模擬燃料体の部分装荷に係るコメント一覧

模擬燃料体の部分装荷に係るコメント回答

模擬燃料体の部分装荷における影響評価について  
(改正3)

国立研究開発法人日本原子力研究開発機構

# 1. パッド外れの概念

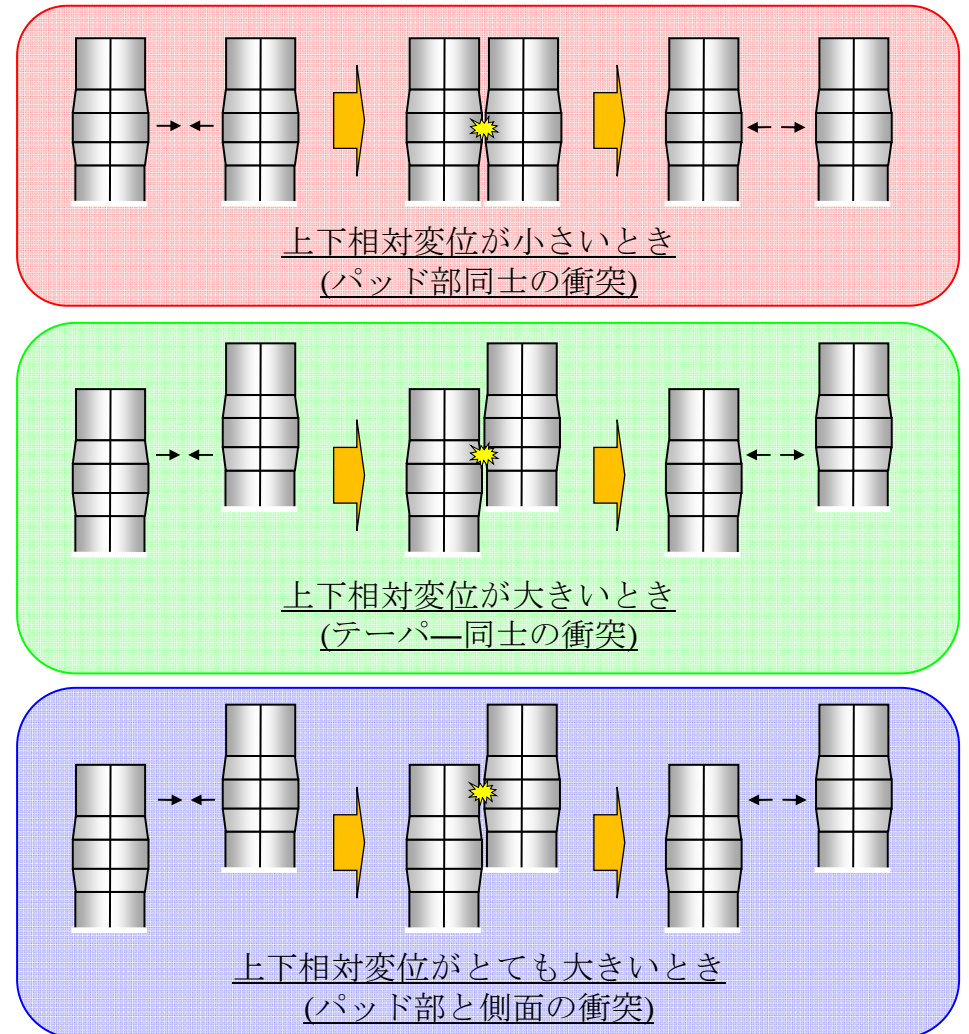
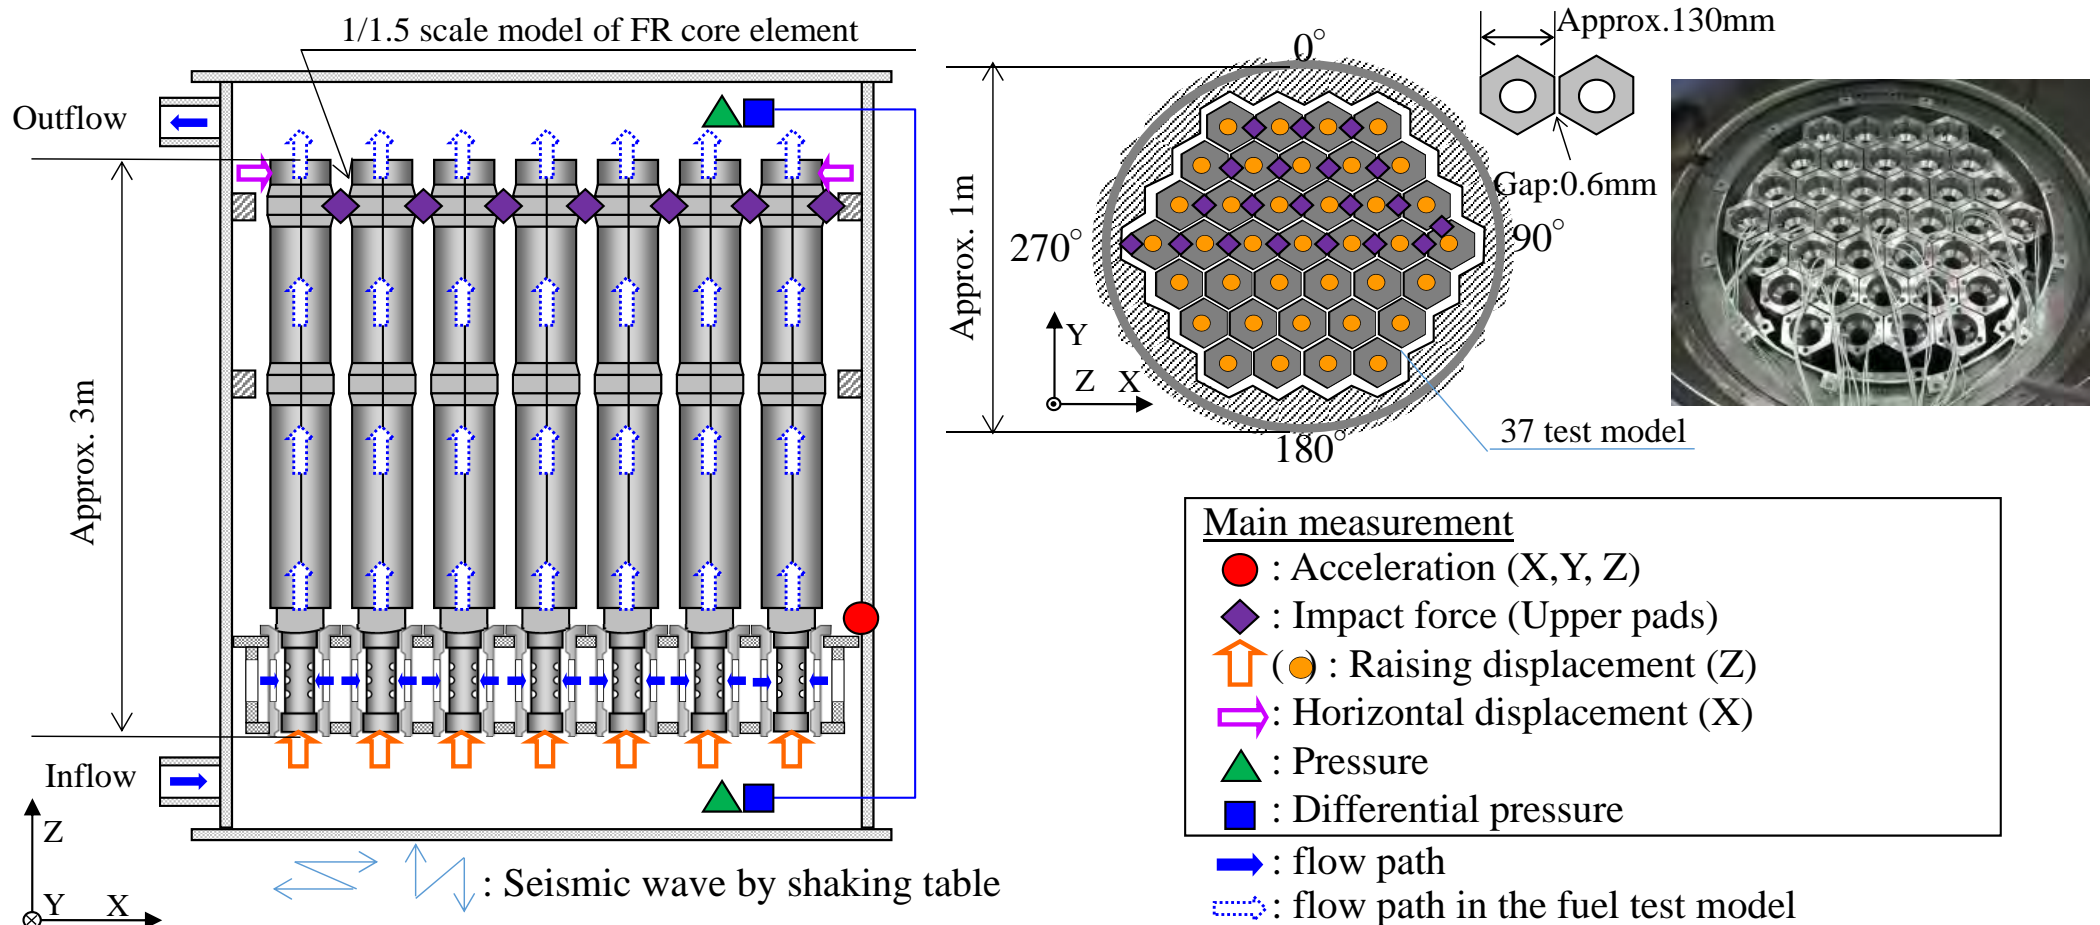
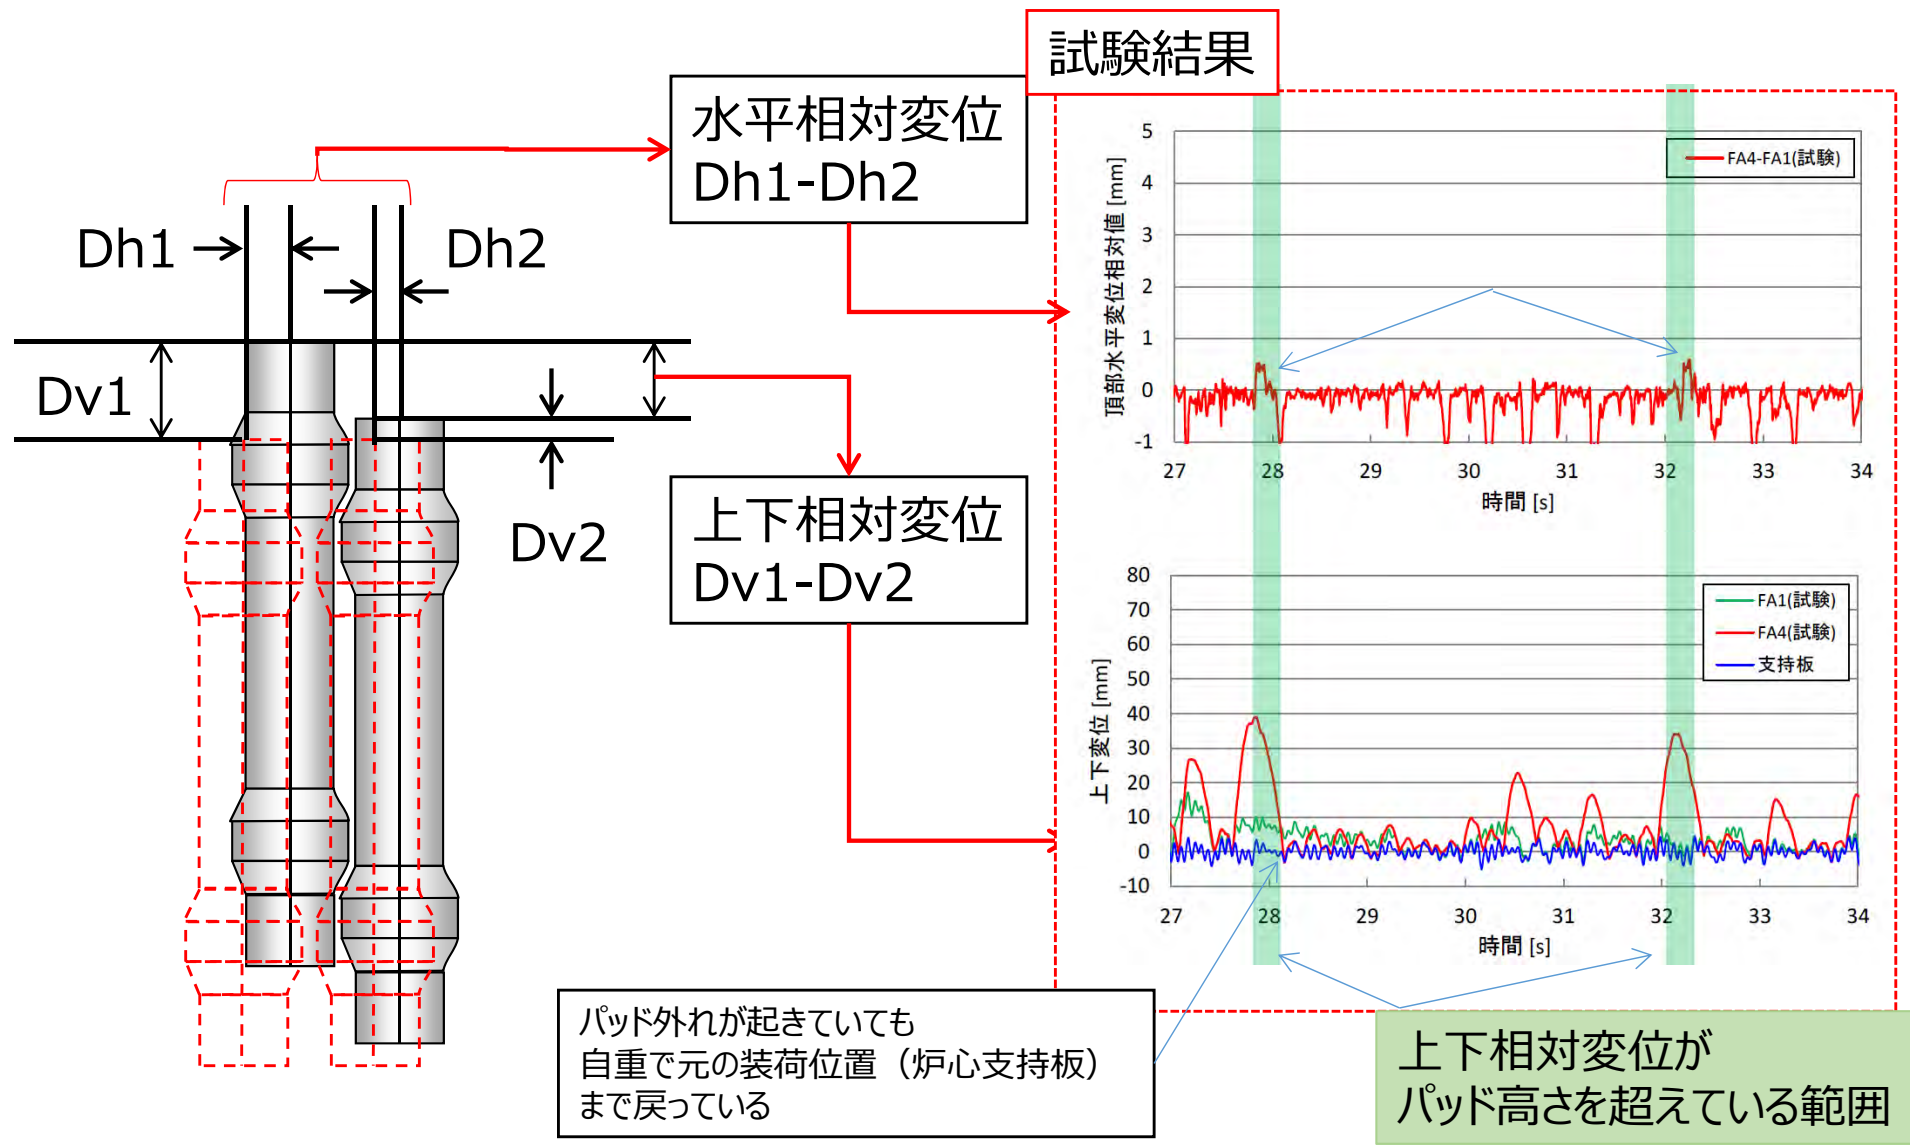
質問	パッド外れが起きた場合について、試験結果を含め説明すること。
回答	<p>実際にパッド外れが生じる炉心構成要素は一部であり、全体的な水平挙動は殆ど変化がないことが、パッド外れが生じる強加振条件による振動試験によっても確認されている。パッド外れが生じた場合は、パッドの接触条件が変わり、パッド部のギャップが大きくなる。これにより、炉心構成要素の水平方向の可動域が広がり、水平変位が大きくなるが、パッド部は角度の浅いテーパを持っており、跳び上がりによって乗り上げたとしても自重により元の装荷状態に戻る。</p> <p>なお、水平変位が大きくなった場合、運転時における制御棒挿入性評価に影響が大きいですが、廃止措置段階においては、制御棒は既に挿入されている。また、炉心に残る燃料体の数も減っており、制御棒が無くても原子炉は臨界になりえない。仮にパッドが外れるような跳び上がりが生じた場合でも原子炉施設の安全性は確保されている。</p>

上下方向加振力が大きくなり、嵌合部（パッド部）高さを超えて跳び上がりが生じると、水平方向の支持条件が変化し、水平変位の増大する懸念が生じる。⇒**パッド外れ**  
 近年の設計地震力の増加に伴い、本解析評価手法では、このパッド外れを解析上考慮できるようにしている。

隣接炉心構成要素の上下相対変位がパッド高さを超えた際に、パッド外れが生じ、水平相対変位が増加することを試験にて確認した。

# 1. 原子炉構造応答解析 (鉛直方向)

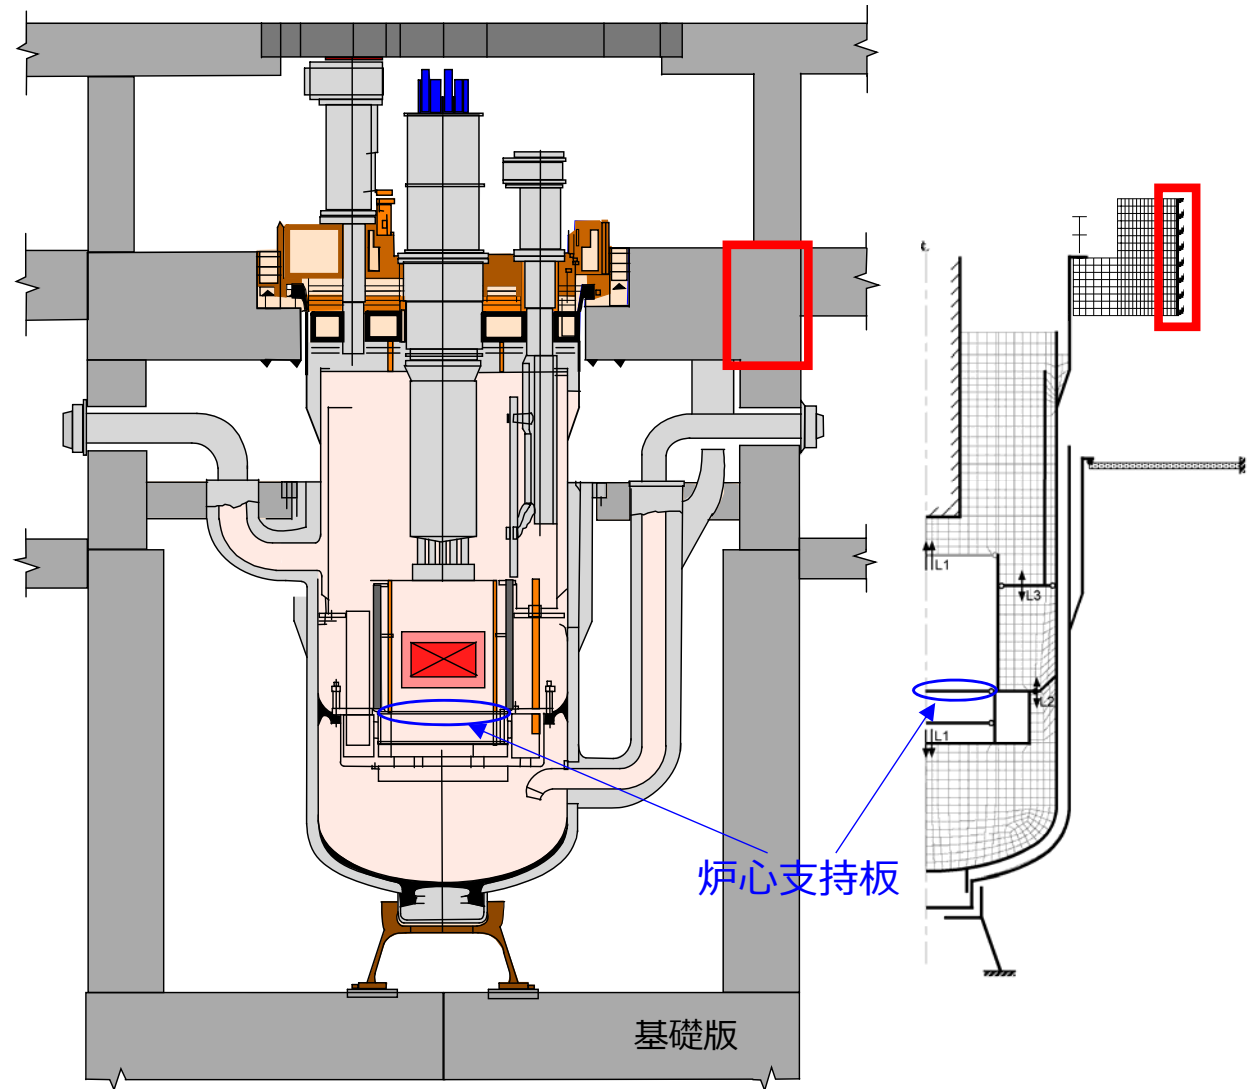
質問	炉心支持板の変位はどの程度となるのか説明すること。
回答	<p>燃料体の跳び上がり評価に用いた炉心支持板の鉛直方向の加速度時刻歴波を、2回積分すれば炉心支持板の鉛直方向の変位が求まる。ただし、建物も鉛直方向に揺れていることから、基準位置を設定する必要がある。原子炉容器の鉛直方向の振動は、ペDESTAL部から原子炉容器側に伝わることから、ペDESTAL部を基準に、炉心支持板の鉛直変位を算定する。</p> <p>ペDESTAL部の鉛直変位と炉心支持板の鉛直変位の差から炉心支持板の鉛直方向の変位量（ペDESTAL部に対する炉心支持板の相対変位）を評価すると、最大4.2mmとなる。炉心支持板はこの程度、鉛直方向に変位しているものと推定される。</p>

- ◆ 耐震バックチェックで用いた通常運転時の解析モデルに準ずる。流体も含めたモデル化により構造－流体間の連成振動を考慮。軸対称モデルとし、構造はシェル要素、ナトリウムは流体要素でモデル化。
- ◆ 本評価において廃止措置段階及び部分装荷状態を考慮した結果、既往評価と異なる条件は以下の通り。
- ◆ 構造材の温度：
  - R/V及びG/V本体：200℃
  - R/V及びG/Vフランジ：40℃
  - 下部支持構造：110℃
 これに伴い物性値も上記温度に対応
- ◆ Na温度：200℃  
これに伴い物性値も上記温度に対応
- ◆ 付加質量：Na重量に関しては温度変化分を考慮
- ◆ 入力：□部に入力
- ◆ 解析コード：FINAS (時刻歴応答解析)
